Toets op rapport verkenning banenstelsel Schiphol

Effecten geluid en capaciteit

Opdrachtgever	:	Ministerie van Infrastructuur en Waterstaat
Auteur(s)	:	
Controle door	:	
Datum	:	1 december 2020
Ons kenmerk	:	i&w200802rap
Versie	:	Definitief
Opgesteld door	:	Adecs Airinfra Consultants BV en MovingDot BV
Adres ADECS	:	WTC Den Haag Toren C 8 ^e etage Prinses Beatrixlaan 542 2595 BM Den Haag
Telefoon ADECS	:	+31 (0)85 00 711 00
Adres MovingDot	:	Antareslaan 43 2132 JE Hoofddorp
Telefoon MovingDot	:	+31 (0)88 668 3000
E-mails	:	info@airinfra.eu / info@movingdot.nl
Websites	:	www.airinfra.eu / www.movingdot.nl
KvK nr. ADECS	:	54629179
KvK nr. MovingDot	:	34387249

Figuur 2 Huidig banenstelsel met verlengde Oostbaan (5PO en 5PO-Start).

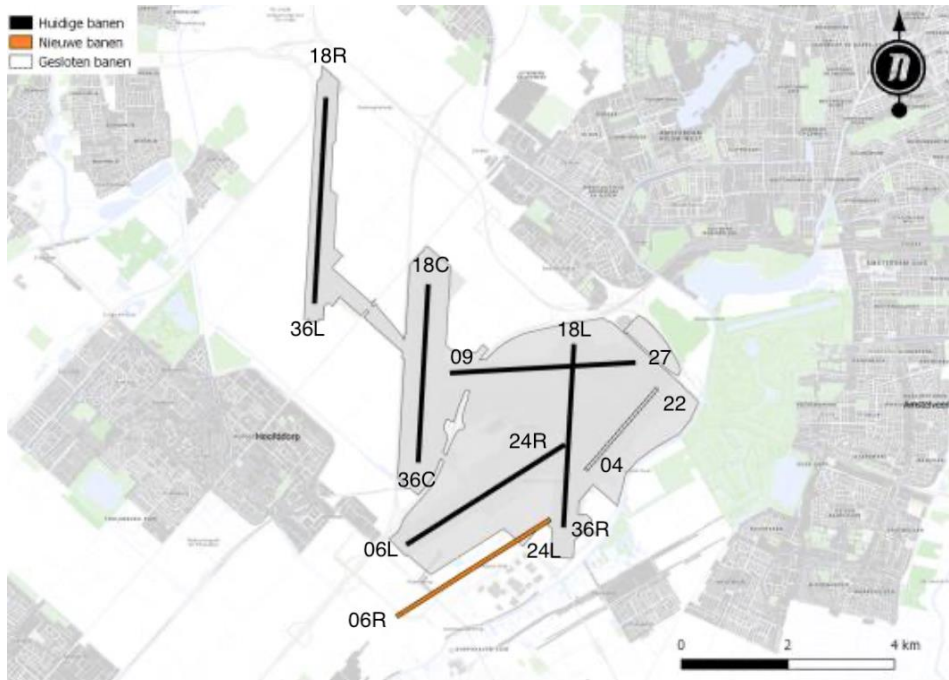
Aanname:	Starten op de verlengde Oostbaan als tweede baan naast 24 wordt haalbaar geacht. Deze combinatie maakt onderdeel uit van de RMO's. Landen op de verlengde Oostbaan als tweede baan naast de Kaagbaan geeft convergerend baangebruik, met minder dan 3NM separatie. De haalbaarheid van deze combinatie is niet heel waarschijnlijk, maar niet onmogelijk.
Effect:	<i>Groot</i>
Plausibel:	<i>Onvoldoende</i>

1. Landingscapaciteit: de benadering van de landingsconfiguraties L06+36R en L06+04 is niet consistent. Analoog aan landingscombinatie 06+36R zou ook voor 06+04 zichtlimieten van 5000 m en 2001ft wolkenbasis verwacht worden, dit is stringenter dan opgenomen in de tabellen in de toets. Stringentere condities betekent dat er sneller naar een volgende combinatie in de preferentie overgeschakeld zal moeten worden.

2. Startcapaciteit: voor S24+22 is een capaciteit van 37 vluchten per baan per uur gegeven. Dit lijkt niet plausibel en te hoog ingeschat. Deze capaciteit is alleen haalbaar als er voldoende spreiding van het verkeer over de vertrekroutes zit. Op basis van afbeeldingen en beschrijvingen in de verkenning constateren wij dat er geen separate vertekroute naar het oosten (sector 2) is gedefinieerd die eerder afsplitst van de overige vertekroutes. Hierdoor ontstaat een lang gezamenlijk traject, wat een negatief effect heeft op capaciteit. Verkeer naar het oosten (sector 2) "rechtsom" sturen (vanuit baan 24), helpt hierbij niet omdat dit verkeer het landend verkeer tegenkomt, opnieuw met negatieve impact op capaciteit. NB: dit effect geldt voor alle nieuw ontworpen vertekroutes naar het zuidoosten, ook voor andere scenario's.

3. Het is onduidelijk waarom bij starten 24+22 alleen bij 5000m/2001ft kan plaatsvinden. Dit is niet consistent met de filosofie voor landingen. We verwachten hier dezelfde eisen voor zicht en wolkenbasis als bij de landingscombinatie 24+18L. Dit is minder stringent dan opgenomen in de tabellen in de toets.

Wij beoordelen de meteorologische limieten en de capaciteiten van RMO's waarbij gebruik gemaakt wordt van baan 24 en de verlengde Oostbaan als niet plausibel.
